产品停产通知

位移传感器、图像传感器

No. 2017060C

位移传感器和图像传感器用RS-232C电缆 ZS-XRS2、ZS-XPT2、 实时并行输出单元 ZG-RPD□1 停产通知

外形尺寸

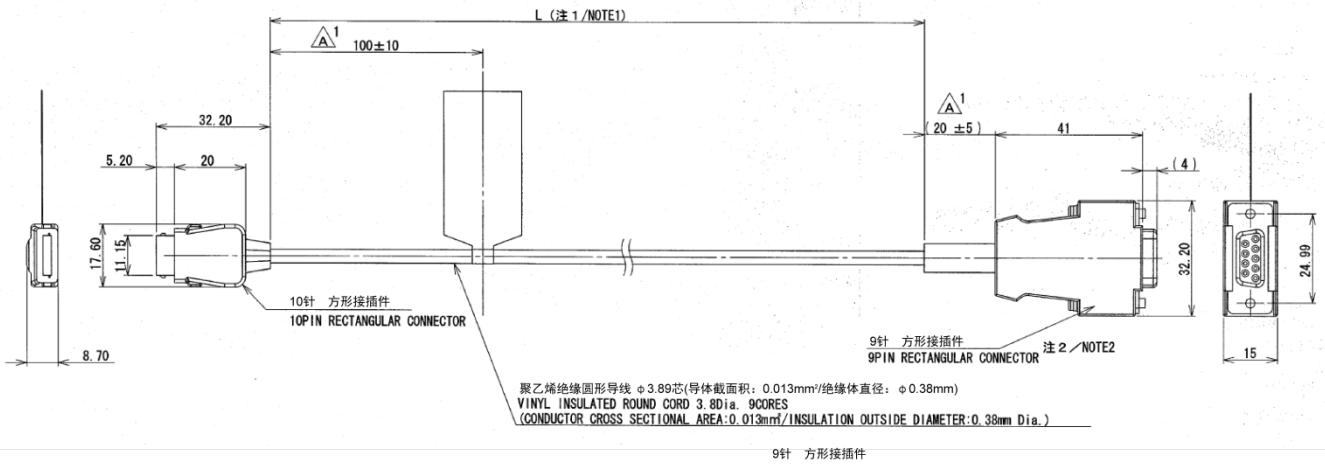
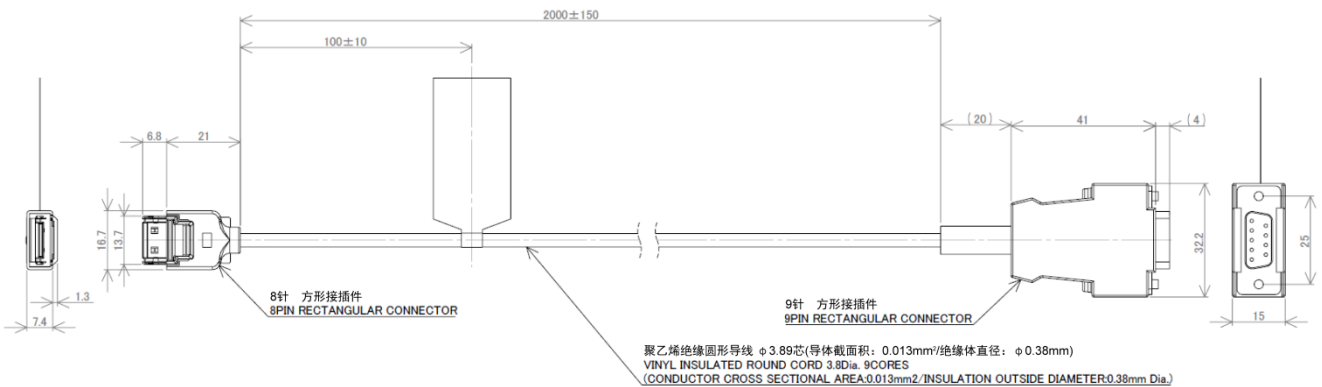
推荐替代产品型号	本体颜色	外形尺寸	接线连接	安装尺寸	额定性能	动作特性	操作方法
ZS-XRS3	◎	×	×	◎	◎	◎	◎
ZS-XPT3	◎	×	×	◎	◎	◎	◎
ZG-RPD11-N	◎	×	×	◎	◎	◎	◎
ZG-RPD41-N	◎	×	×	◎	◎	◎	◎

停产产品
ZS-XRS2/ZS-XPT2

推荐替代产品
ZS-XRS3/ZS-XPT3

■外形尺寸 (续)

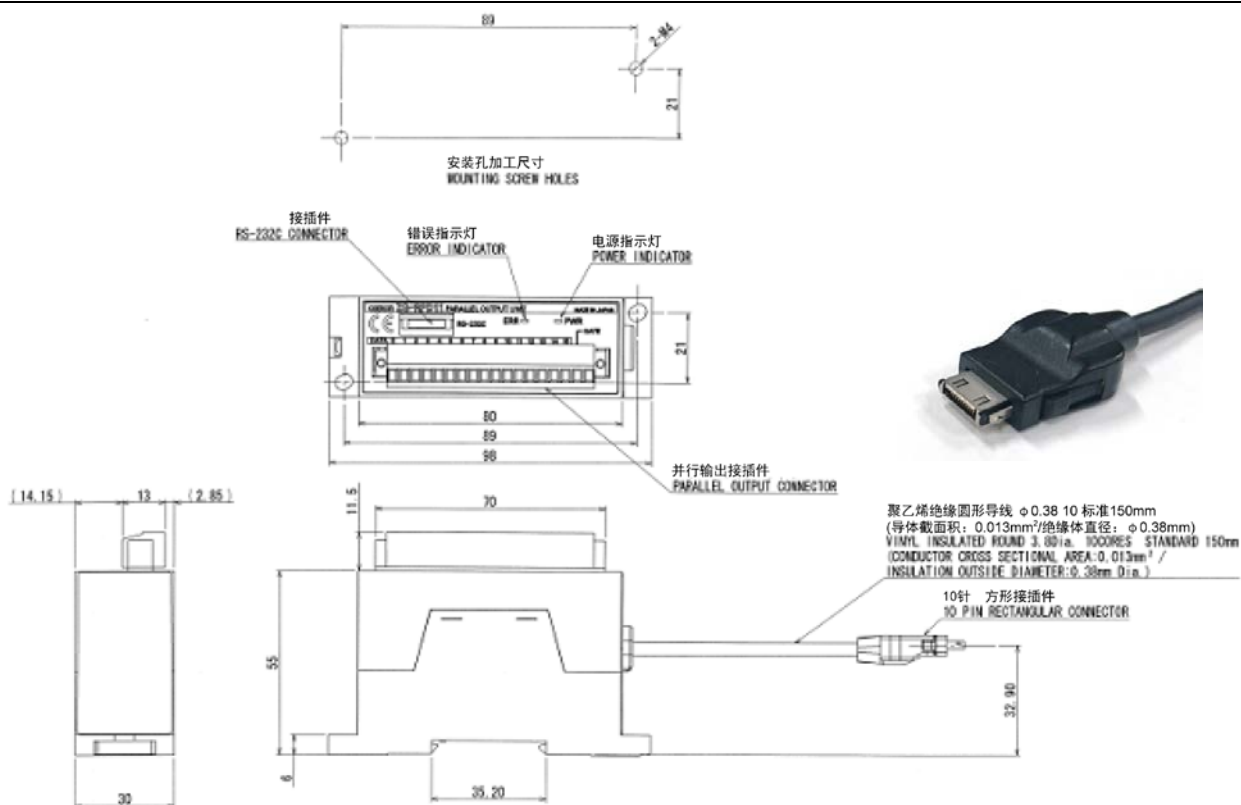
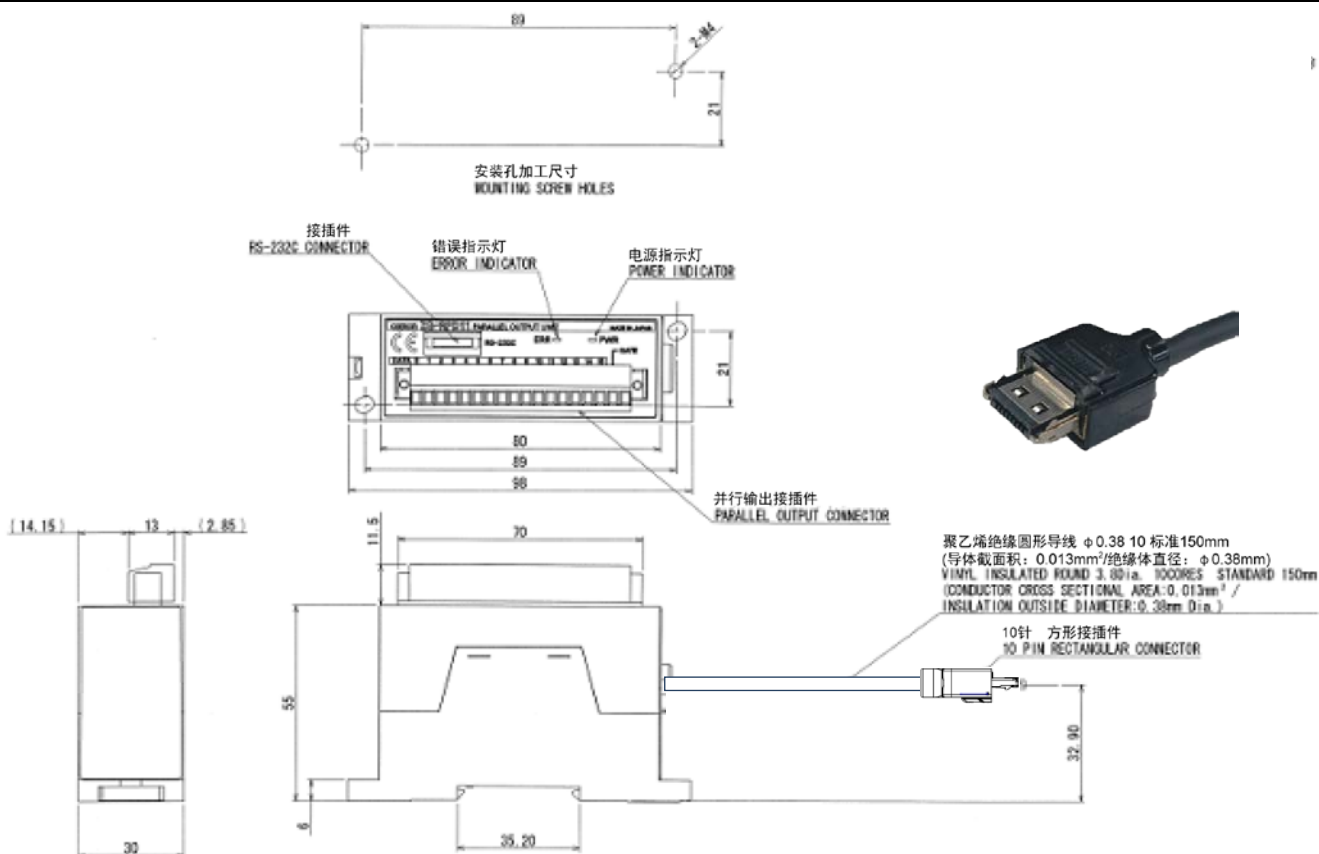
停产产品
ZG-RPD11/ZG-RPD41

推荐替代产品
ZG-RPD11-N/ZG-RPD41-N
